## **Rapperswil Jona – Studienauftrag «Areal Lido»**

Studienauftrag mit Folgeauftrag auf Einladung

### **Dokumentation**

31. Januar 2023

Modellfotos

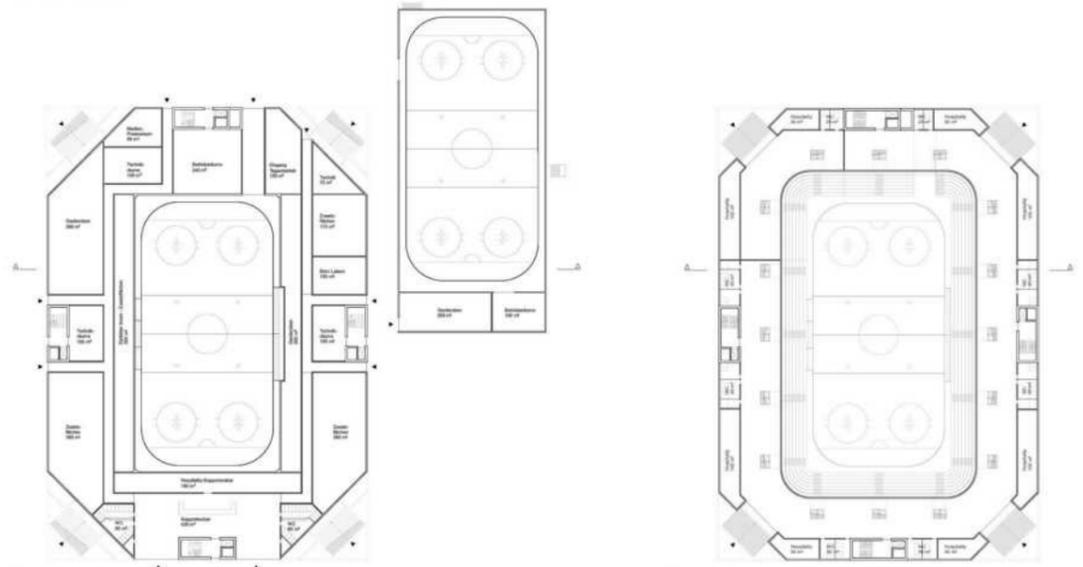
Gesamtkonzept	<p>Die Grünflächen des Seeufers werden im Projekt bis an die Oberseestrasse aufgeweitet und als Teil des «Seeuferparks Obersee» interpretiert. Der Campus OST, der Zoo und die zu planenden öffentlichen Anlageteile Wassersportzentrum, Schule, Eishalle, Hallenbad und die Allmeind sind Teil davon. Der Gesamtidee steht ein robustes Freiraumgerüst von Baufeldern, Baumreihen und Wegen zu Grunde, welches trotz unterschiedlicher Bespielung den Parkcharakter sichert.</p> <p>Städtebau: Die Grundordnung des Areals lehnt sich an die Struktur des Campus OST an: Es steht eigenständig im eher wild gewachsenen Umfeld und basiert auf einer orthogonalen Grundstruktur. Die Bauten nehmen trotz unterschiedlichem architektonischem Ausdruck subtil Bezug zueinander.</p> <p>Aussenräume: Die Aussenräume sind Teil des landschaftlichen «Seeuferparks», trotzdem klar gegliedert und ihren Funktionen zugeordnet. Ihre Proportionen sind ausgewogen und gut auf die Nutzungsansprüche abgestimmt. Im Zentrum steht die Allmeind, als offene multifunktional bespielbare Fläche.</p> <p>Die starke Begrünung prägt den Charakter der Anlagen. Das Baumkonzept aus Allee, Baumreihen und freiwachsenden Grossbäumen stärkt die städtebauliche Grundidee und hält das Geviert zusammen. Nicht nur, dass hier die aktuellen Klima-Themen aufgenommen werden, durch die Grünflächen ist eine gute Vernetzung der Fauna gewährleistet. Die unterschiedlichen Biotoptypen werden gestärkt und miteinander verbunden. Gleichzeitig werden die hierzu notwendigen Freiraumelemente als Anlass für Nutzung und Gestaltung genommen.</p> <p>Themen wie der Wasserhaushalt auf dem Areal werden mit ein Teil der Gestaltung und bleiben nicht Plattitüden; Plötzlich werden funktionale Aspekte Teil der Gestaltung, ohne sich zu konkurrenzieren. Eine nicht einfache Aufgabe bei den geforderten Flächenansprüchen. Das Projekt schafft diesen Spagat durch den Einsatz von viel Grünvolumen, die zur dauerhaften Hitzeminderung des Ortes wichtig sind. Sie zeigen aber dadurch auch auf, wie der heute schon durchgrünte Charakter erhalten und Ersatz für die zu fällenden Bäume geschaffen werden kann. Der dichte Bereich mit Lido-Garten, Beachvolley und Ausseneisfeld wirkt etwas dicht und behindert – zumindest optisch – den Blick See-Allmeind.</p> <p>Erschliessung/Parkierung: Die Erschliessungsstruktur ist klar und einfach. Die Oberseestrasse dient für die Hapterschliessung und erhält mit dem «Lakers-Platz» einen Schwerpunkt zwischen Eisstation und Allmeind. Von ihm aus sind die Hauptnutzungen erreichbar. Sekundäre Achsen entlang der Bahn und peripher der Allmeind übernehmen die Feinverteilung. Das Netz ist an den Seeuferweg angeschlossen und erfährt mit dem Übergang über die Bahn eine Vernetzung mit dem Zentrum.</p> <p>Die Auto-Parkierung ist primär oberirdisch auf einem grossen Schotterrasenplatz gelöst. Für die wenig auftretenden Spitzennutzungen ist dies eine gute Lösung in Ergänzung der Vorgesehenen Tiefgaragenplätze. Der Eindruck lehnt sich an die Allmeind an und ist als Erweiterung dieser zu lesen. Die Parkierung rund ums Eisstadion ist gut auf die Nutzung abgestimmt, die Erschliessung ist rückseitig zu Bahn organisiert. Die Velo-Parkierung ist dezentral an den geeigneten Standorten vorgesehen.</p> <p>Auf die verschiedenen Nutzungsszenarien wird mit der Verkehrsführung unterschiedlich reagiert. Durch die grosszügigen Wegflächen, kann auch entlang der Allmeind auf den Parkplatz zugefahren werden, um bei Hockeyveranstaltungen den Vorplatz vom MIV freizugalten.</p>

Spezifische Einrichtungen	<p>Allmeind: Die Allmeind wird gegliedert in die zentrale Wiesenflächen, welche auch den Platz für den Zirkus sicherstellt und in einen seeseitigen Teil, welcher intensiver und kleinteiliger gestaltet und genutzt ist. Westlich angrenzend sind der Parkplatz und das Wassersportzentrum, östlich angrenzend das Freibad, welche die Allmeind optisch vergrössern und jeweils intensivere Nutzungen beinhalten. Durch die rahmende Pflanzung von Bäumen entstehen in einer guten Verteilung offene Bereiche, halbschattige und beschattete Bereiche. Die Ausgestaltung erlaubt sowohl die Nutzung als Quartierpark, als Sportpark für Rapperswil-Jona, als auch die Bespielung mit Grossanlässen.</p> <p>Eissport: Das neue Lakers-Station ist gut organisiert und seine Verankerung im Umfeld auf die Personenströme abgestimmt. Die Gäste können von der Rietstrasse über einen separaten Eingang geführt werden, die Laker-Fans über den Hauptplatz an den anderen Ecken des Gebäudes. Die Eisfläche liegt erdgeschossig wie die der Trainingshalle. Unter der Trainingshalle ist eine Tiefgarage vorgesehen, welche direkten Anschluss an beide Hallen hat.</p> <p>Das Ausseneisfeld wird am alten Ort belassen und im Winter als Kunsteisfeld oder mit synthetischem Eis betrieben. Im Sommer dient der Ort z.B. als Pump-Track-Strecke. Hiermit wird kritisch hinterfragt, was im Sinne der CO<sub>2</sub>-Bilanz wiederverwendet werden kann. Ein zweiter Vorschlag hierzu sind die alten Bootshallen, welche zu einem verwunschenen Wassergarten umgestaltet werden.</p> <p>Schwimmen: Die Flächen des Hallenbades wirken etwas eng. Das Freibad ist mit einem ruhigeren Sportbereich und der Liegewiese zu den Wohnbauten und dem aktiveren Spielbereich zum See hin im Zusammenhang mit dem Restaurant gut zoniert. Die Freiflächen bewegen sich an der unteren Grenze, was dem Perimeter und dem Flächenanspruch geschuldet ist. Hier gilt es ein Optimum zwischen Anspruch und räumlicher Voraussetzung noch zu finden. Die vorgeschlagene Bauweise verleiht dem Bad trotz seiner Masse einen pavillonhaften Ausdruck im Park.</p> <p>Wassersport: Dem Umfeld des Wassersportzentrums wurde die nötige Aufmerksamkeit geschenkt und funktional geschickt in die Gesamtanlage integriert. Einzig die Minigolfanlage wirkt etwas versteckt.</p>

Umsetzungsphasen / Robustheit	<p>Die Vision lässt sich gut in Etappen umsetzen, ohne, dass diese grossen Abhängigkeiten voneinander generieren. Im vorgeschlagenen Szenario können die jetzigen Nutzungen jeweils sehr lange beibehalten werden.</p>
Fazit	<p>Das Projekt überzeugt durch das abgestimmte Zusammenspiel von Städtebau, Architektur, Freiräumen, Nutzungen, Ökologie und Identität. Es ist an vielen Orten weit detailliert, was im Rückschluss die Machbarkeit sicherstellt. Für Rapperswil-Jona entsteht ein Ort von hoher Identität und sanfter Integration in die gebauten Strukturen. Trotz hoher Nutzungsdichte schaffen die Verfasser mit der Allmeind einen ruhigen und fokussierten Ort als Teil eines grossen «Seeuferparks».</p>

Modellfotos

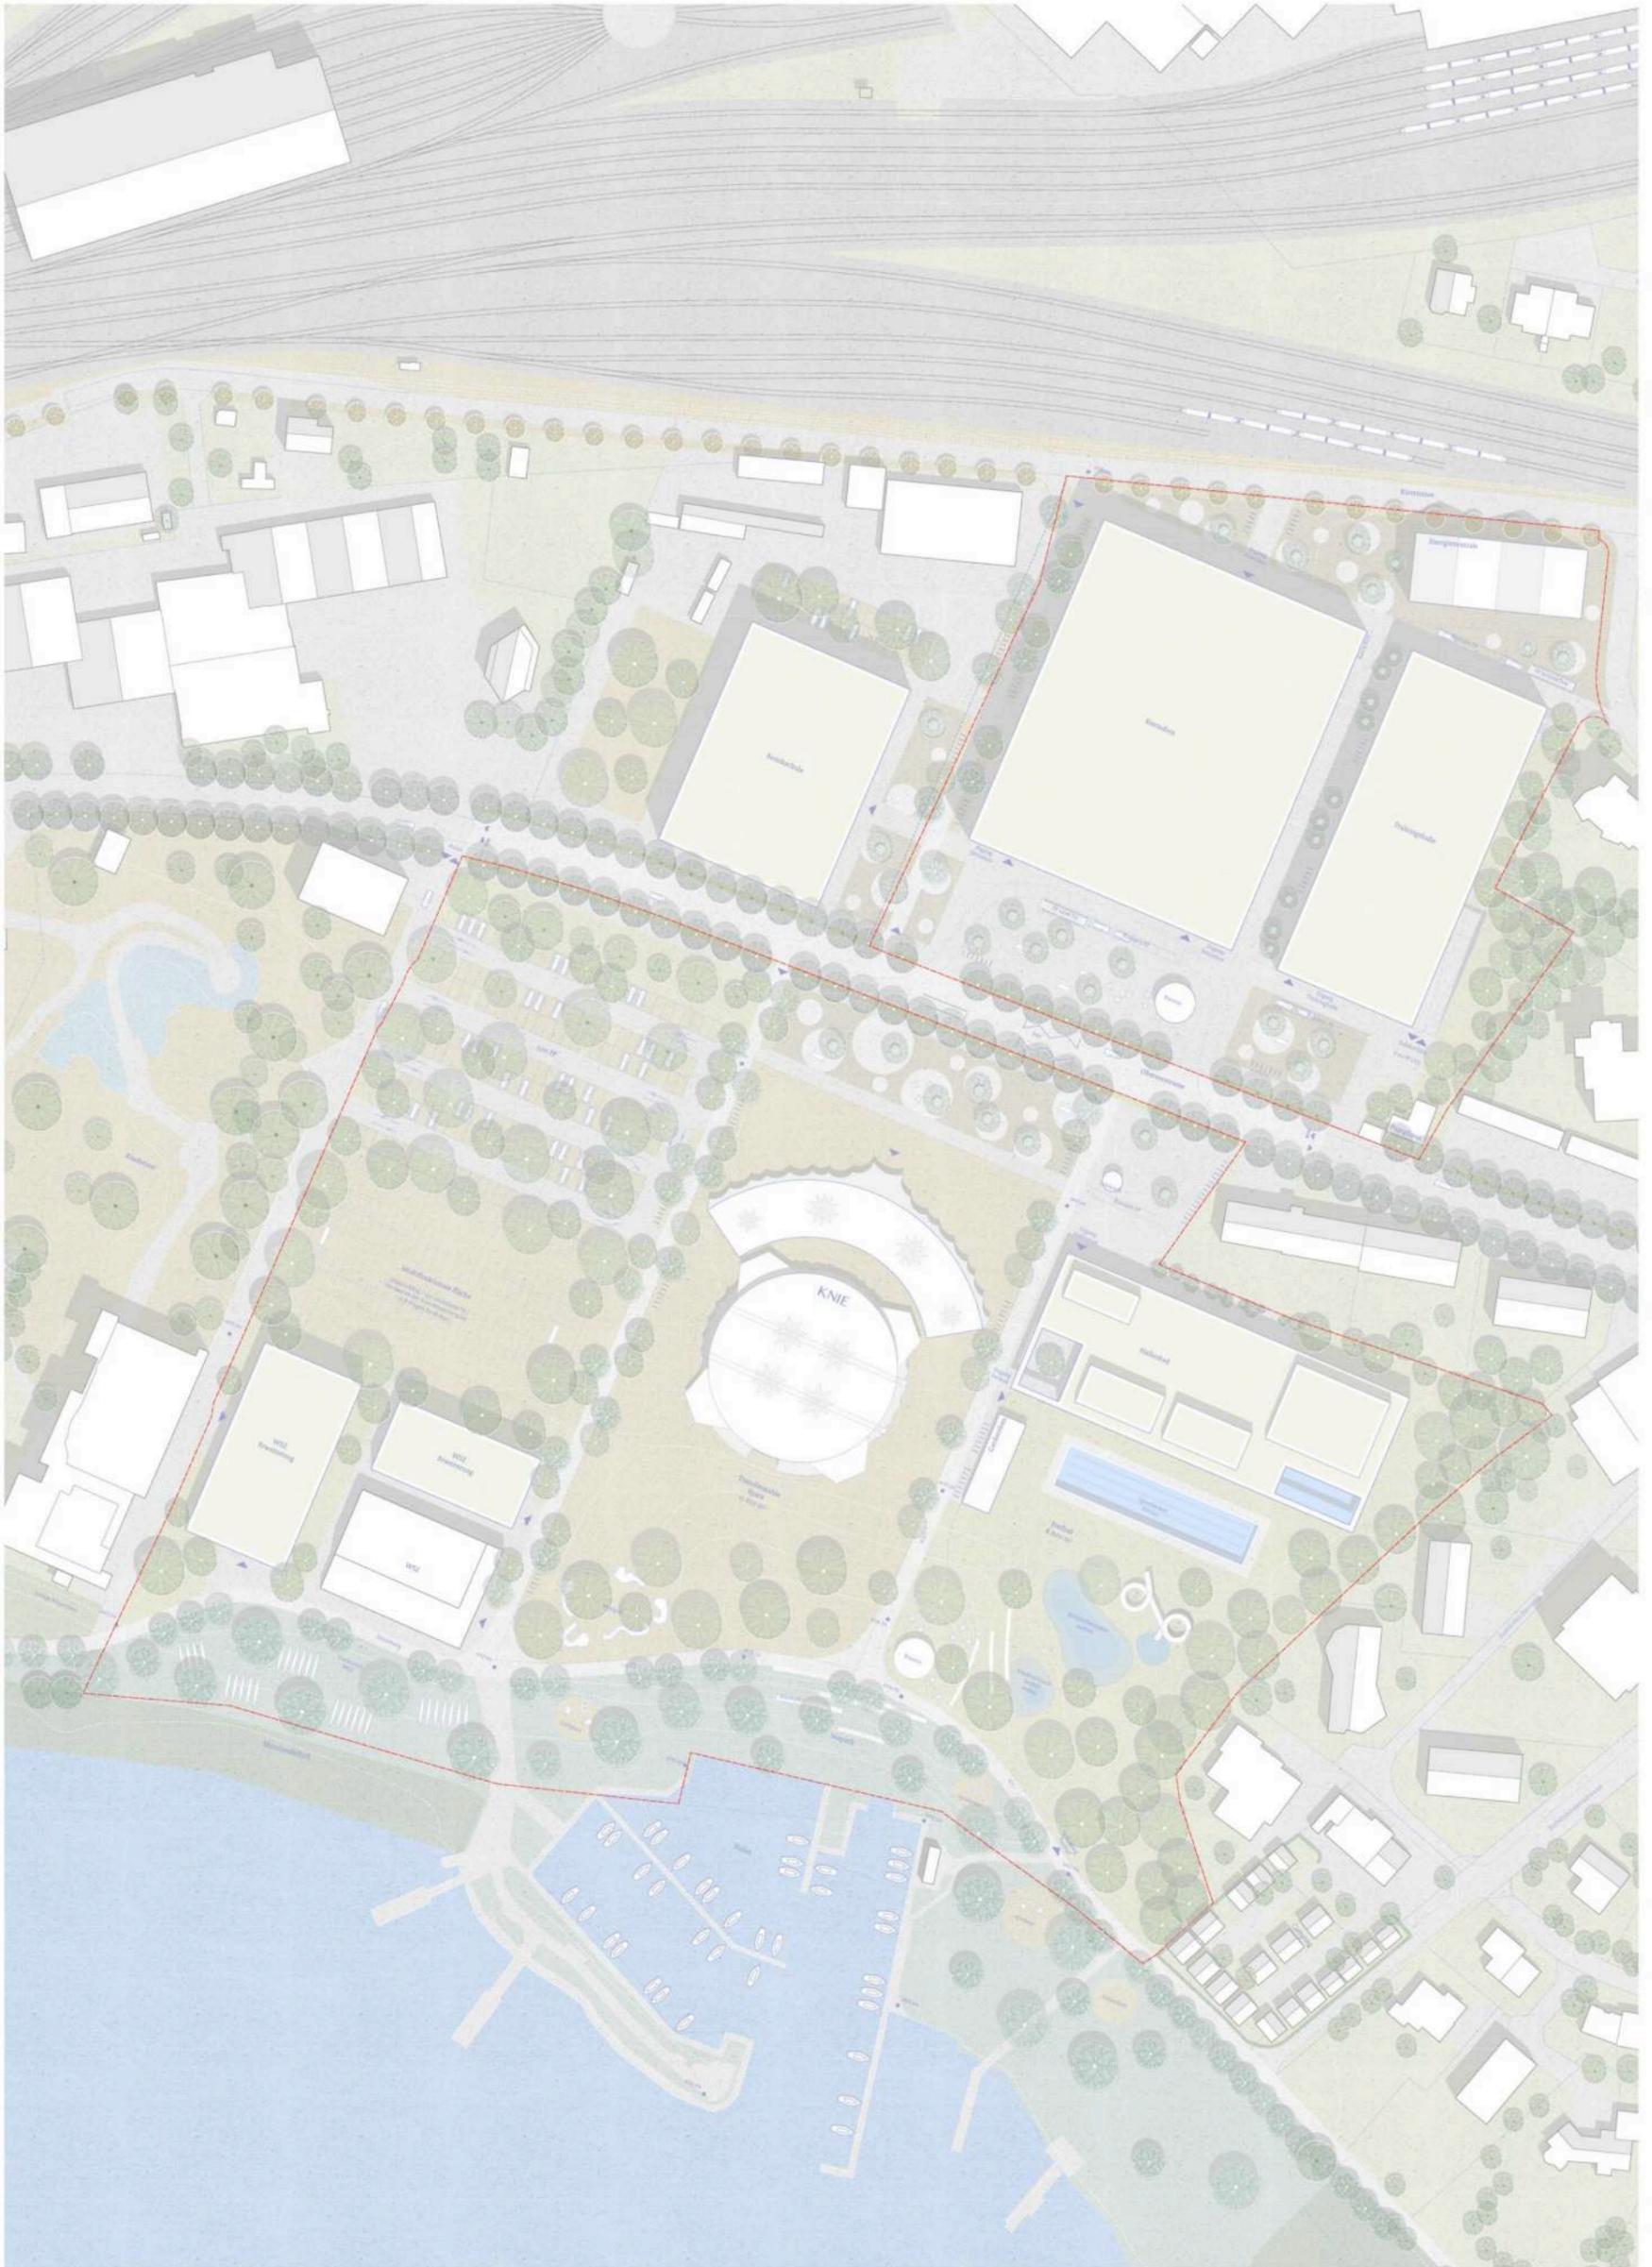
Gesamtkonzept	<p>Das Konzept des Teams Scheitlin Syfrig Architekten und Westpol Landschaftsarchitekten schlägt für den Masterplan eine Art Drehbuch vor, in welchem die Allmeind zentral als multifunktionale «Drehscheibe» fungiert. Die vorgeschlagene Vision legt ein Augenmerk darauf, dass die kontinuierlichen Zwischenschritte stets aussenräumliche attraktive Situationen bieten.</p> <p>Städtebau: Das Areal zwischen Bahngleis und Seeufer wird über zwei Verbindungsachsen- Oberseestrasse und Seeuferpromenade- besser mit dem Stadtkörper verbunden. Dafür wird die Oberseestrasse zu einer wichtigen parallel zum Seeufer verlaufenden freiräumlichen Achse aufgewertet. Die wichtigen Bausteine wie Eishalle, Trainingshalle sind senkrecht zur Oberseestrasse angeordnet, richten sich folgerichtig in ihrer Haupteinschliessung daran aus. Das Hallenbad in «zweiter Reihe» hinter den bestehenden Wohnbauten ist parallel zur Oberseestrasse angeordnet. Der auf die Oberseestrasse ausgerichtete Vorplatz mit dem Haupteingang zum Schwimmbad bildet den Auftakt zu einer Abfolge platzartiger Aufweitungen entlang der Oberseestrasse.</p> <p>Die Absicht die Oberseestrasse aufzuwerten wird begrüsst, aber die konkrete Disposition dieser oszillierenden platzartigen Ausweitungen wirkt noch nicht präzise. So ist z.B. nicht verständlich, wieso die Vorplätze der Eis- und Trainingshalle auf einer Flucht liegen und so die eigentlich erwünschte Hierarchie zwischen beiden Bauten vermissen lässt. Noch weniger nachvollziehbar sind die im Endzustand vorgeschlagenen Vorplätze zur Allmeind und zum Parkplatz entlang der Oberseestrasse. Sie verunklären die Hierarchie der Plätze und Freiräume entlang der Oberseestrasse, die räumlich nicht eindeutig gefasst ist.</p> <p>Aussenräume: Deutlich überzeugender ist die entlang des Seeufers zusammenhängende öffentlich zugängliche Uferpromenade, die den Seeuferbereich in Richtung Norden deutlich ausdehnt. Die Ausrichtung des Hallenbadbaus ermöglicht eine räumliche Kontinuität zwischen der Liegewiese des Freibads und dem Seepark zu einem grosszügigen öffentlichen Erholungsraum am See. Fraglich bleibt, ob die topographische Aufschüttung am Seeufer die Erlebbarkeit des Sees von den dahinterliegenden Bereichen nicht zu stark beeinträchtigt.</p> <p>Erschliessung /Parkierung: Die zugunsten der Aufenthaltsqualität an der Oberseestrasse stark reduzierte Fahrbahnbreite lässt Zweifel daran aufkommen, ob sie den funktionalen Bedürfnissen der Erschliessung (Anlieferung, Busverkehr, PKF, LKWs Circus Knie) und den damit verbundenen Einlenkradien gerecht zu werden kann.</p> <p>Das vorgeschlagene Netz für die Fusswegerschliessung wird begrüsst, verliert aber im nördlichen Teil in Verbindung mit der Gestaltung der Plätze an Klarheit.</p>

Spezifische Einrichtungen	<p>Allmeind: Der multicodierte Raum auf der Allmeind wirkt in seiner Lage und Ausrichtung sehr selbstverständlich. Bedenken bestehen dahingehend, ob im Falle der Circus-Nutzung der zur Verfügung stehende Raum zwischen den Baumreihen und dem Circus-Bauten die Anforderungen an die benötigte Umschlagsfläche auch wirklich erfüllen kann.</p> <p>Eissport: Die Eissporthalle und Trainingshalle sind sehr durchdacht und ihrer Funktionalität sehr überzeugend.</p> <p>Schwimmen: Der Schwimmbadbereich ist sehr gut organisiert und die Aufteilung Hallenbad/Freibad gekonnt umgesetzt. Die Stellung des Schwimmbadgebäudes garantiert eine gute Besonnung der Liegewiese und der östlichen Wohnbauten und beeinträchtigt nicht ihre aktuelle Aussicht auf den See. Als positiv betrachtet wird, dass die Definition und Lage der Grenze zwischen Liegewiese und Seepark noch flexibel angepasst werden können.</p>

Umsetzungsphasen / Robustheit	<p>Die vorgeschlagenen Etappen werden plausibel dargelegt. Es wird grosser Wert daraufgelegt, die Freiräume in allen Zwischenschritten qualitativ aufzuwerten. Dies wird gewürdigt. Die Planung der Etappen lässt allerdings sehr viel Spielraum offen. In Verbindung mit diversen Unklarheiten in der räumlichen Gliederung vor allem im nördlichen Areal werden präzise strukturelle Fixpunkte für die Entwicklung des Masterplans vermisst.</p>
Fazit	<p>Die vorgeschlagene Aufwertung des Seeuferbereichs mit der grosszügig angelegten Sequenz Seepark/Freibad ist sehr gelungen. Die mit dem Konzept verbundene Idee des Drehbuches zur räumlichen Entwicklung und die einhergehende Flexibilität definieren jedoch zu wenig fixe Anker. Dies lässt Zweifel daran aufkommen, ob langfristig die Qualität in der Entwicklung des Areals gesichert werden kann.</p>

Modellfotos

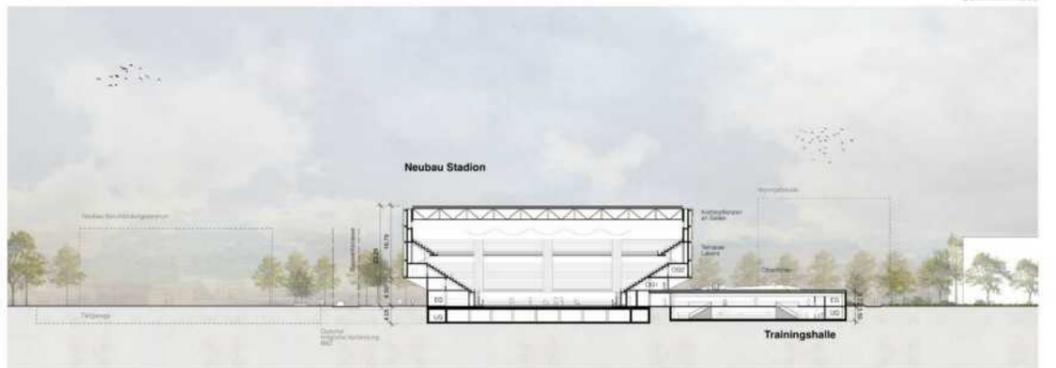
Gesamtkonzept	<p>Kern der städtebauliche Gesamtkonzeption ist die Anordnung aller grossen Baumassen, BBZ, Stadion, Trainingshalle, Energiezentrale und das optionale Hochhaus auf der seeabgewandten Seite der Oberseestrasse. Die Verdichtung dieses Areal zwischen Bahnlinie und Oberseestrasse bildet den Abschluss zum Bahndamm und dem Weidmann-Areal. Die Baufelder zum See werden zu Grün- und Freiflächen mit eingestreuten Hochbauten. Das Hallenbad und das Wassersportzentrum geben diesen Flächen den städtebaulichen Rahmen und strukturieren die Ausrichtung der Freiflächen zum See.</p> <p>Dieses übergeordnete städtebauliche Konzept ist ein schlüssiger Rahmen und ein gutes Ordnungsprinzip für die Umsetzung der einzelnen Etappen. Mit der Ausbildung der Oberseestrasse zur zentralen Ost-West-Achse und deren Auszeichnung mit einer Baumallee erhalten die dichtere Bebauung zum Bahndamm und die seeseitige Parkanlage eine gemeinsame Erschliessungssachse.</p> <p>Städtebau: Die vertiefte Betrachtung zeigt jedoch einige Inkonsequenzen, welche die schlüssige Grundidee schwächen. Die zurückhaltende, pavillonähnliche Struktur des Hallenbads hat wenig Ausstrahlung als grösste öffentliche Anlage im Parkbereich. Das Wassersportzentrum vermag sowohl von der Grösse her als auch von der eingeschränkten Benutzerschaft kaum einen städtebaulichen Beitrag zu leisten. Es wird daher bezweifelt, dass das Wassersportzentrum und das Frei- und Hallenbad die erwartete Kraft entfalten, den städtebaulichen Rahmen und die Ausrichtung der Grünflächen zum See zu wirksam in Szene zu setzen.</p> <p>Der Zusammenschluss der Trainings- und der Eissporthalle ist aus betrieblicher Sicht nachvollziehbar. Aus städtebaulicher Sicht ist diese Anordnung weniger überzeugend. Es wird bedauert, dass die Trainingshalle als eigenständige Anlage lediglich als Sockelbau des Stadions in Erscheinung tritt. Zudem wird die Durchlässigkeit des Stadionareal massgeblich geschmälert. Es ist faktisch nur noch an seinen Rändern durchlässig.</p> <p>Aussenräume: Die Anknüpfungspunkte vom Seeuferweg zum Lidopark sind etwas minimalistisch. Generell würden hier gewisse Freizeitangebote oder ein attraktiver Aufenthaltsort mit Seebezug erwartet. Demgegenüber dürfte der Walter-Denz-Platz an dieser Lage als Erholungsort eher unattraktiv sein.</p> <p>Erschliessung /Parkierung: Die oberirdisch angebotenen 162 dauerhaft verfügbaren Parkplätze setzen voraus, dass der Zirkus Knie seinen Wagenpark grundsätzlich ausserhalb des Lido-Areal stationiert. Die nicht ausgewiesenen zusätzlichen 130 temporären oberirdischen Parkplätze sind eigentlich nur auf dem Lidoplatz möglich. Als Alternative werden zusätzlich zur Tiefgarage Sporthalle (189 P) weitere 169 P als Tiefgaragenerweiterung vorgeschlagen (Total 348 P in Tiefgaragen). Diese Anzahl Tiefgaragen-PP übersteigt die im Bericht zur Zwischenkritik angegebene maximale Anzahl (200 P). Diese Begrenzung erfolgte sowohl aus finanziellen als auch ökologischen Überlegungen.</p> <p>Die Anbindung aller Parkierungsanlagen an die Oberseestrasse ist schlüssig.</p>

Spezifische Einrichtungen	<p>Allmeind: Der Vorschlag, den Zirkusplatz auf das Areal E und den Lidoplatz ins Zentrum auf das Areal C zu setzen, hat vordergründig eine grosse Faszination. Nachteilig ist, dass der Zirkusplatz nicht mehr direkt an die Oberseestrasse angebunden ist und Synergien mit der der Eissporthalle und deren Vorbereich (Chilbi, Zirkus, Ausstellungen etc.) verloren gehen. Zudem wird der Zirkusbereich auf ein Minimum reduziert (10'000m<sup>2</sup> ohne permanente Parkplätze). Das idyllische Bild vom Lidopark als Wiesland dürfte so nicht zu halten sein. Der Nutzungsdruck verlangt nach festerem Untergrund.</p> <p>Eissport: Die Eissporthalle und die Trainingshalle sind funktional schlüssig durchgearbeitet. Den Synergien für die Betriebsabläufe zwischen Eissporthalle und Trainingshalle wurde oberste Priorität eingeräumt. Dafür wurden bezüglich städtebaulicher Setzungen und Durchlässigkeit des Stadionareals massgebliche Einschränkungen in Kauf genommen.</p> <p>Schwimmen: Die pavillonartige Architektur des Hallen- und Freibades haben einen grossen Fussabdruck der Bauten zur Folge. Die mit 5000m<sup>2</sup> ausgewiesenen Liegewiese im Endausbau ist im Verhältnis zur beanspruchten Arealfläche eher bescheiden. Die Liegewiese ist gut besonnt und hat eine attraktive Ausrichtung zum See. Die parkseitig angeordnete Gastronutzung mit der Terrasse ist am richtigen Ort und schlüssig organisiert.</p>

Umsetzungsphasen / Robustheit	Das Umsetzungskonzept ist robust und anpassungsfähig. Die Rochaden Freibad/Hallenbad sind noch unklar.
Fazit	Insgesamt fasziniert die die Idee des grosszügigen Lidoplatzes der von der Oberseestrasse bis zum Seeufer reicht. Bei vertiefter Betrachtung kommt man zum Schluss, dass diese Erwartung in Anbetracht der funktionalen Anforderungen und Ansprüche im Areal Lido kaum eingelöst werden kann.
